# 北京市交通委员会

京交函〔2023〕715号

## 北京市交通委员会关于门头沟区 MC00-0604 街区控制性详细规划（街区层面）（2020年-2035年）区域交通评估的审查意见

图则 1

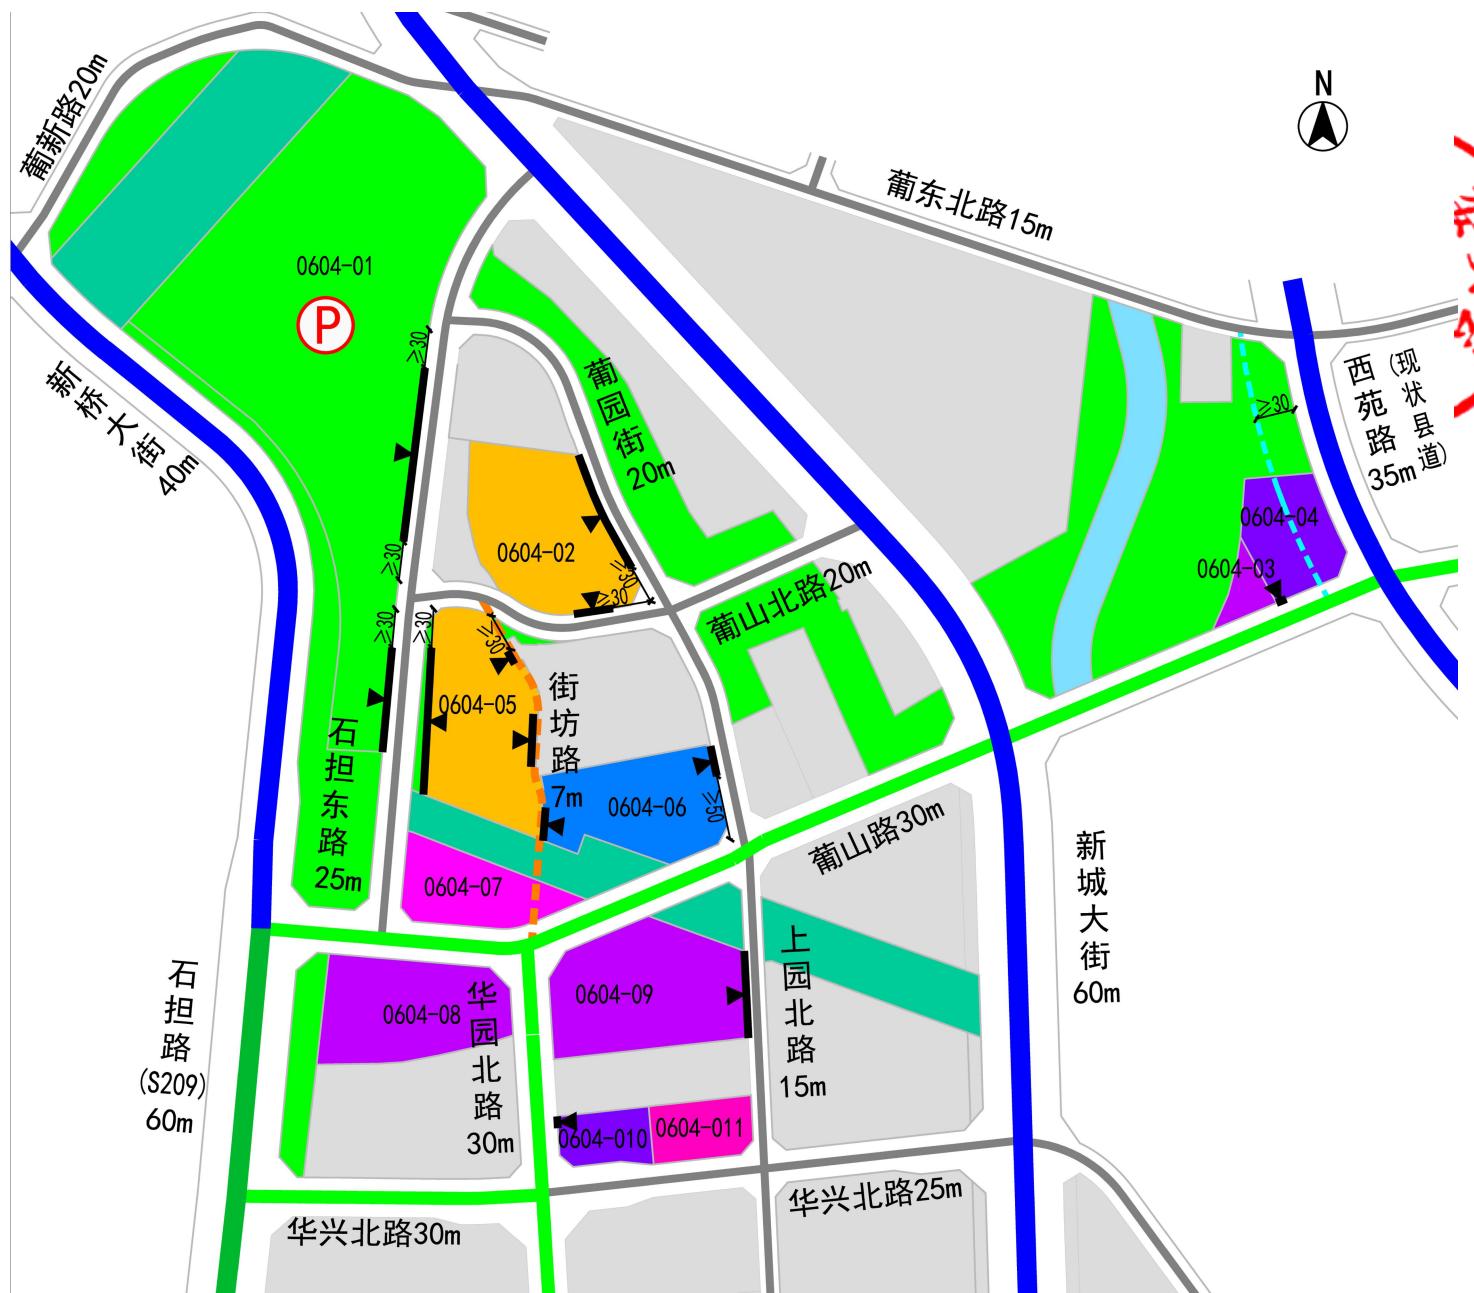
1. 0604-05 地块东侧新增 1 条宽度不小于 7 米的南北向街坊路（葡山北路-葡山路），与华园北路对正顺接（图则 1）。

(1) 0604-01 地块内复合的社会公共停车场应按规划设置不少于 240 个社会公共停车位(图则 1)。

按照《公路安全保护条例》第十二条、第十四条相关要求，西苑路西侧 0604-04 地块应预留不少于 10 米的公路建筑控制区和不少于 20 米的规划控制区，石担路东侧应预留不少于 15 米的公路建筑控制区。建议优化用地布局或以建筑退线的方式满足上述要求。

1. 0604-05 地块东侧应新增 1 条路面宽度不小于 7 米的南北向街坊路(葡山北路-葡山路)，与华园北路对正顺接。  
2. 周边道路应按规划与各建设地块同期实施，并完善相关道路交通工程设施；街坊路应对社会开放使用。  
3. 0604-04 地块占地面积 0.58 公顷的社会公共停车场(包含充换电功能与其他新型能源补给功能，需按照不低于 50% 的比例配建充电设施)应按规划与周边地块同期实施。  
4. 0604-010 地块占地面积 0.29 公顷的公交首末站应按规划与周边地块同期实施。  
5. 0604-01 地块应在满足停车配建基础上，设置不少于 240 个社会公共停车位，停车位应为普通自走式停车位。社会公共停车位部分应具有相对独立的交通运行和管理条件，与建设地块同期实施，并对社会开放使用。

1. 《北京城市总体规划(2016 年—2035 年)》明确新建居住区推广街区制，建设小街区、开放式、有活力的社区。  
2. 各地块机动车出入口原则上应设置在低等级道路上，机动车出入口数量和位置应符合《交通分析》和图中相关要求。  
3. 各地块在城市支路和街坊路上的开口位置不得设于道路交叉口渠化段和道路弯曲段，并满足与相邻交叉口道路红线交点距离要求：城市干路应不小于 50 米，支路应不小于 30 米。  
4. 0604-04、010 地块确需在次干路上开设开口，位置应设置在距离交叉口最远端，且应右进右出组织交通。  
5. 现状保留地块的机动车出入口应结合周边道路建设和交通组织方案，按上述要求进行优化调整。

1. 为减少医院对周边交通的影响，应在主要出入口前设置广场用地或广场兼绿地，作为交通缓冲场地和等候、落客及人员集散空间，用于高峰时段客流集散。  
2. 应按照《北京市机动车停车条例》第十九条和《交通枢纽学校医院上落客区规划设计指导性图集》(京规自发〔2019〕34 号)的相关要求，在 0604-06 地块(医疗卫生用地)内设置落客区，用于机动车临时停靠上下乘客，并与主体工程同步交付使用。  
3. 医院宜设置主次人行出入口，分散人员聚集。0604-06 地块应在东侧葡园街上设置人行主要出入口，宜在西侧街坊路上设置人行次要出入口。

图则 3

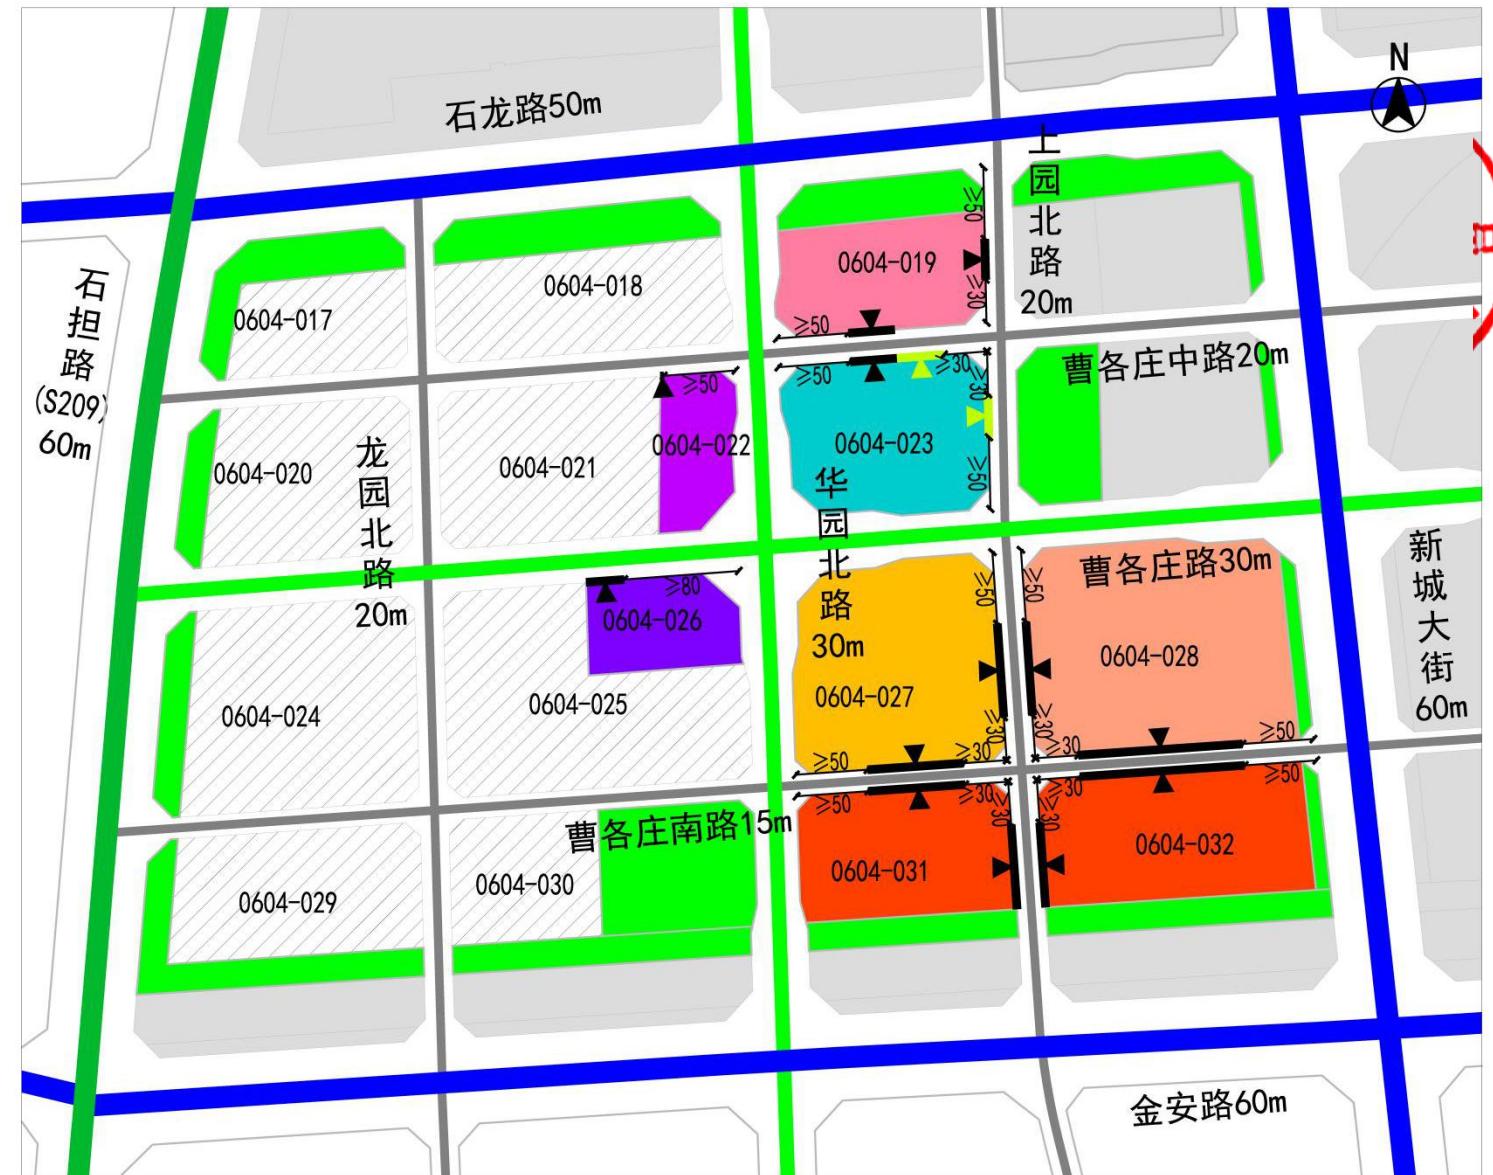
按照《公路安全保护条例》第十一条相关要求，石担路东侧应预留不少于 15 米的公路建筑控制区。建议优化用地布局或以建筑退线的方式满足上述要求。

- 周边道路应按规划与各建设地块同期实施，并完善相关道路交通工程设施。
- 0604-026 地块占地面积 0.66 公顷社会公共停车场应按规划与周边地块同期实施。

- 《北京城市总体规划（2016 年—2035 年）》明确新建居住区推广街区制，建设小街区、开放式、有活力的社区。
- 各地块机动车出入口原则上应设置在低等级道路上，机动车出入口数量和位置应符合《交通分析》和图中相关要求。
- 各地块在城市支路上的开口位置不得设于道路交叉口渠化段，并满足与相邻交叉口道路红线交点距离要求：城市干路应不小于 50 米，支路应不小于 30 米。
- 0604-026 地块确需在次干路上开设开口，位置与相邻交叉口道路红线交点距离应不小于 80 米，且应右进右出组织交通。
- 现状保留地块的机动车出入口应结合周边道路建设和交通组织方案，按上述要求进行优化调整。

- 为减少学校对周边交通的影响，应在主要出入口前设置广场用地或广场兼绿地，作为交通缓冲场地和等候、落客及人员集散空间，用于高峰时段客流集散。
- 应按照《北京市机动车停车条例》第十九条和《交通枢纽学校医院上落客区规划设计指导性图集》（京规自发〔2019〕34 号）的相关要求，在 0604-023 地块（小学用地）内设置落客区，用于机动车临时停靠上下乘客，并与主体工程同步交付使用。
- 按照《中小学校设计规范》要求，0604-023 地块（小学用地）人行主要出入口应向校内退让，形成学校门前的交通缓冲场地和人行集散空间，保证学校师生进出安全和周边交通组织顺畅。
- 学校用地宜设置主次人行出入口，分散人员聚集。0604-023 地块（小学用地）应在东侧上园北路上设置人行主要出入口，可在北侧曹各庄中路上设置人行次要出入口。

图则 4

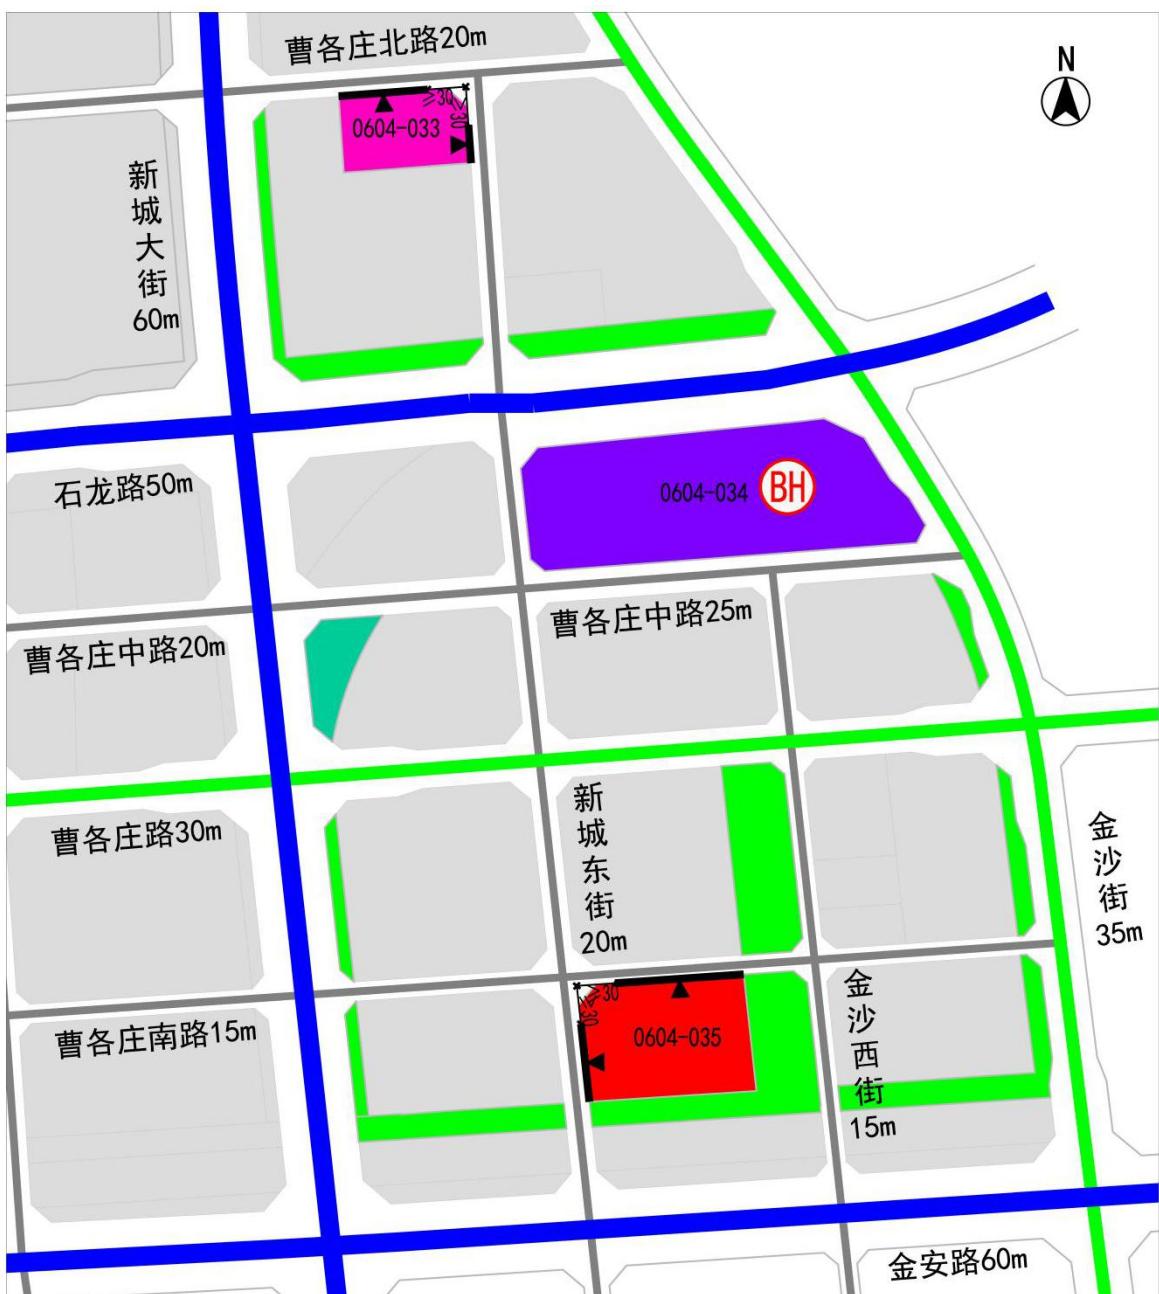
### 落实桥户营站综合交通枢纽相关意见

桥户营站综合交通枢纽用地（0604-034 地块）的具体功能和规模、交通组织和停车要求等应按照我委《关于 S1 线磁悬浮线路石龙站枢纽公共交通规模相关意见的函》（京交函〔2016〕1101 号）、《关于永定镇曹各庄桥户营村 C 地块土地一级开发项目综合交通枢纽用地相关意见的复函》（京交函〔2018〕1236 号）和《关于北京市门头沟区永定镇曹各庄桥户营村 MC00-0016-061 地块 R2 二类居住用地、MC16-041 地块 T6 区域综合交通枢纽用地、MC16-048 地块 S4 社会停车场用地项目交通影响评价审查意见的函》（京交函〔2019〕1241 号）等的相关要求落实。
